**ALLEGATO 3**

**Costruzione ed esercizio di un impianto di energia elettrica da fonte eolica "Orbetello" di potenza in immissione massima pari a 61,2 MW e relative opere connesse da realizzarsi nel comune di Orbetello (GR) – Codice procedura 9888 – OSSERVAZIONI**

### 3.3.10 Distribuzione percentuale delle ore di utilizzazione degli impianti eolici

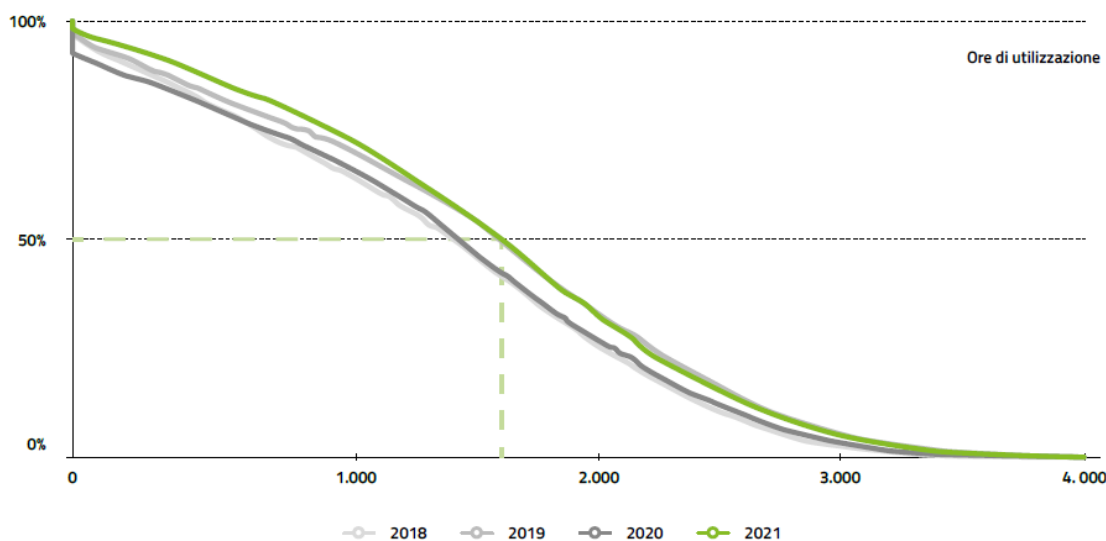
Questo è confermato, peraltro, dai documenti del GSE. Nel rapporto statistico FER 2021 del GSE risulta evidente che la metà degli impianti eolici ha prodotto 1.711 ore equivalenti e una parte esigua degli

impianti ha prodotto oltre 2.000 ore equivalenti all'anno. E sicuramente si tratta degli impianti posizionati nelle poche zone ventose del Paese.

Escludendo gli impianti entrati in esercizio in corso dell'anno, che non hanno avuto la possibilità di produrre per tutti i 12 mesi, nel 2021 il 50% degli impianti eolici ha prodotto per almeno 1.711 ore equivalenti, un dato in crescita significativa rispetto alle 1.544 ore rilevate nel 2020.

Le ore di utilizzazione medie (ottenute come rapporto tra produzione e potenza installata) risultano pari a 1.913; erano 1.734 nel 2020, 1.935 nel 2019, 1.800 nel 2018.

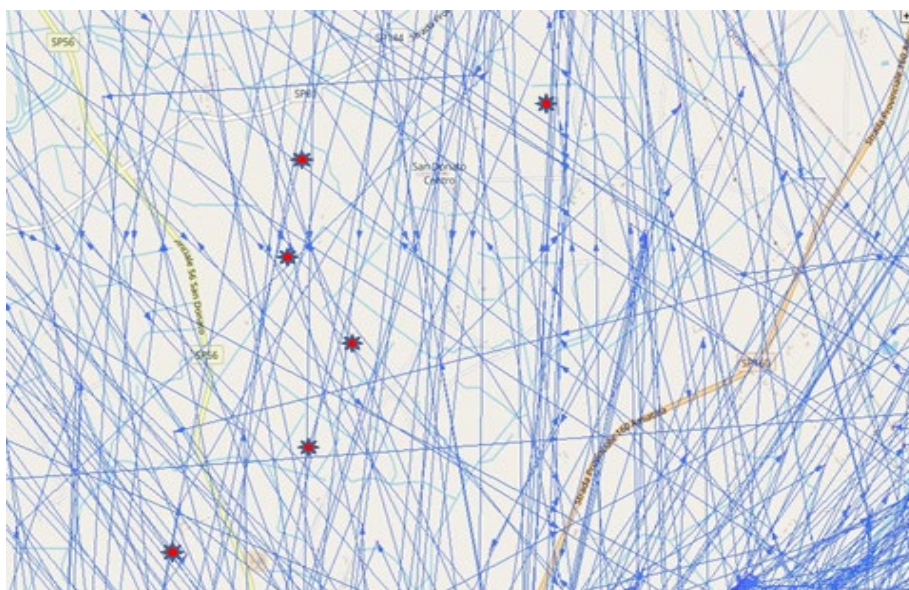
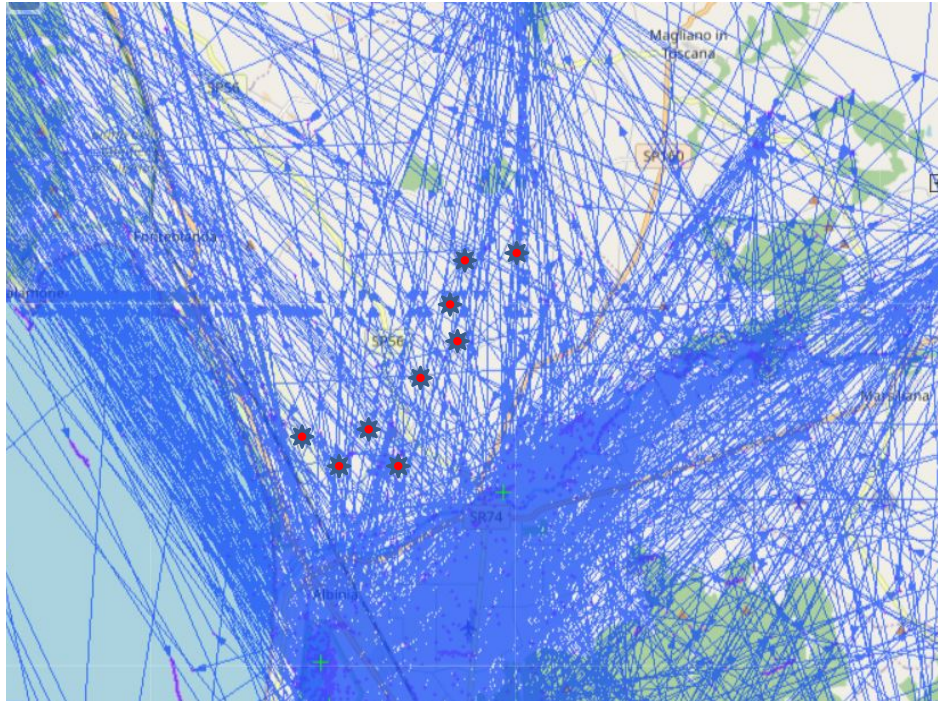
Molti degli esemplari di falco pescatore originati dal progetto di reintroduzione sono stati equipaggiati con dispositivi GPS per seguirne i movimenti a scopo sia a scopo scientifico sia di tutela. Si forniscono la mappa di localizzazione dell'impianto eolico e a seguire, in scale di progressivo dettaglio, i tracciati dei loro spostamenti dai quali risulta inequivocabilmente la loro assidua frequentazione dell'area dove sorgerebbe l'impianto eolico:
